東海第二発電所 標準応答スペクトルを考慮した地震動評価について (コメント回答:地震動評価)

令和4年4月25日

日本原子力発電株式会社

審査会合コメントリスト(1/3)

(1) 断層モデル手法による基準地震動 S_s への影響(5/7)

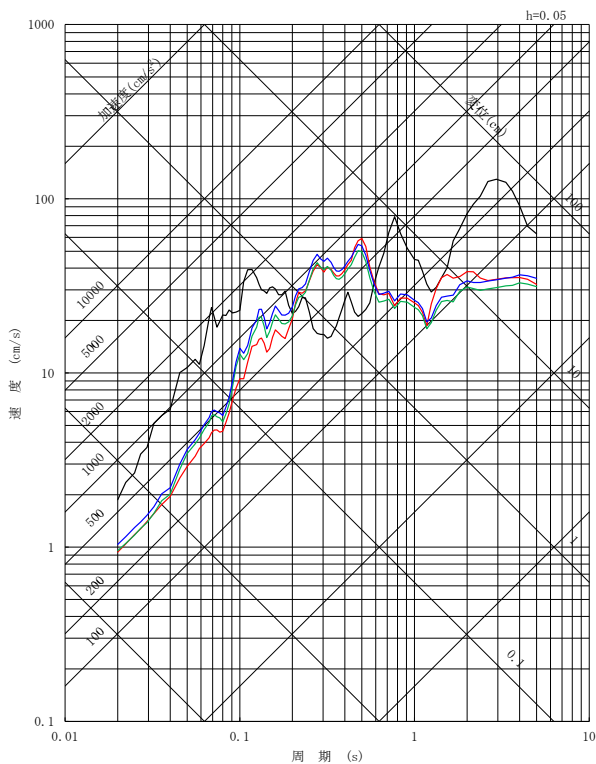
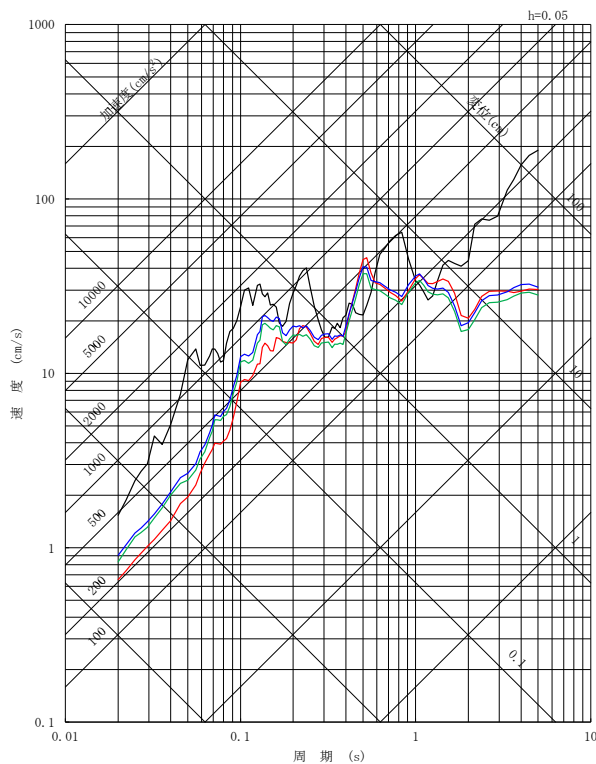
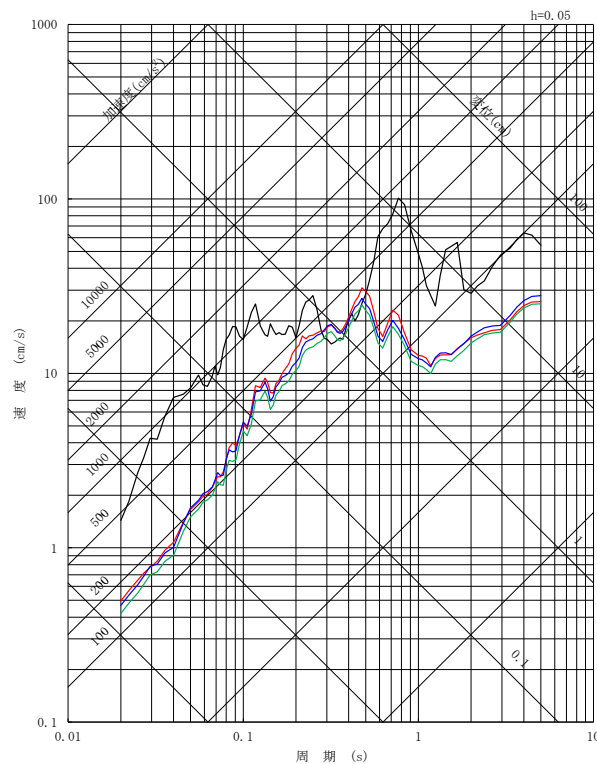
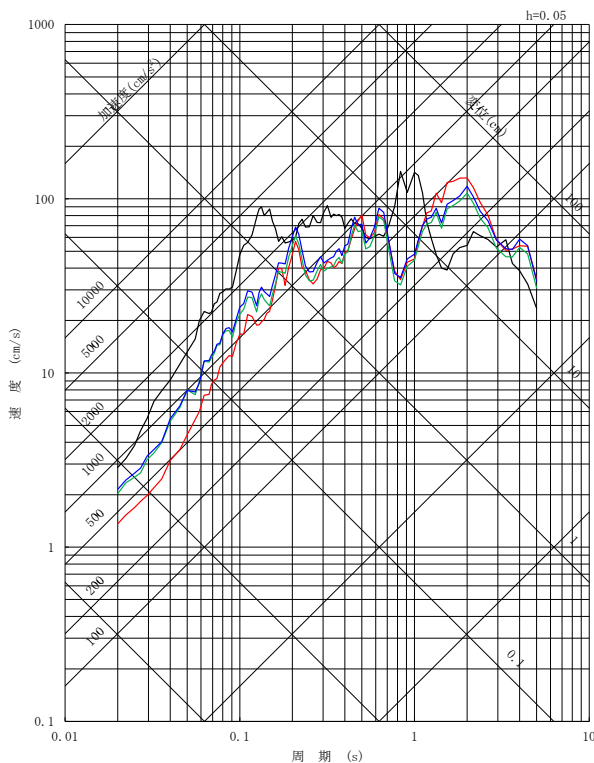
| No. | 日付 | 回次 | 内容 | 回答概要 | 該当箇所 |
|-----|---------------|---------------|---|--|---------|
| 4 | 令和3年 7月30日 | 第994回 審査会合 | 標準応答スペクトル用地盤モデルによる既往の断層モデル地震動評価への影響については、基準地震動への影響の観点から、基準地震動に選定しているケースに対しての検討結果を示すこと。 | 基準地震動 S_s に選定されている地震動評価ケースに対し、標準応答スペクトル用地盤モデルを用いて統計的グリーン関数法による地震動評価を行い、既往の地盤モデルを用いた場合の評価結果と比較したところ、結果はほぼ同等であり、地盤モデルの違いが経験的グリーン関数法で評価した基準地震動 S_s との関係に影響を与えないことを確認している。従って、経験的グリーン関数法により策定した基準地震動 S_s の評価にも影響を与えない。 | ・P84～94 |

・標準応答スペクトル用地盤モデルを用いたSGF法の評価結果は、従来のSGF法用地盤モデルを用いたSGF法の評価結果とほぼ同等であり、地盤モデルの違いがEGF法で評価した基準地震動との関係に影響を与えないことを確認した。
 ・従って、EGF法で策定した基準地震動 S_s-14 の評価にも影響を与えない。

(2) 基準地震動Ss-31(留萌波)への影響(3/3)

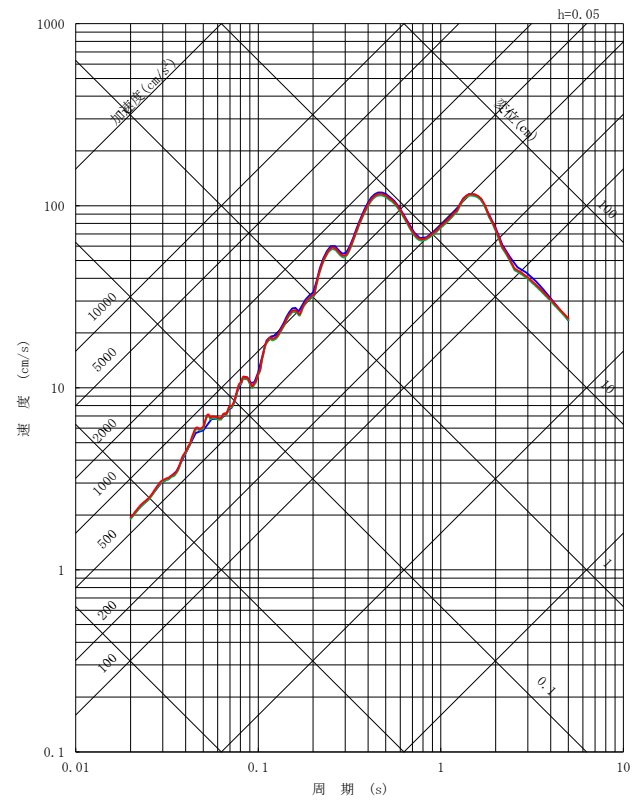
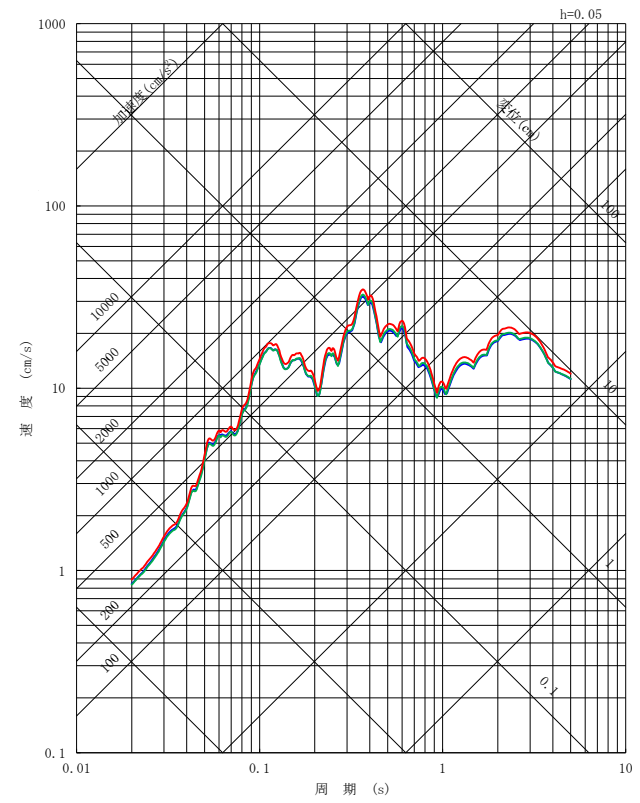
| No. | 日付 | 回次 | 内容 | 回答概要 | 該当箇所 |
|-----|---------------|---------------|---|--|---------|
| 5 | 令和3年 7月30日 | 第994回 審査会合 | 標準応答スペクトル用地盤モデルによる S_s -31(留萌波)への影響に関し、保守性を考慮する前の地震動(解放基盤表面上において 598cm/s^2)の応答スペクトルも示すこと。 | 2004年北海道留萌支庁南部地震による検討について、標準応答スペクトル用地盤モデルを用いて評価した地震動と基準地震動 S_s -31(留萌波)に保守性を考慮する前の地震動(解放基盤表面上において 598cm/s^2)を比較し、地盤モデルの違いが両者の地震動のレベルに影響を与えないことを確認している。従って、基準地震動 S_s -31の評価にも影響を与えない。 | ・P95～97 |
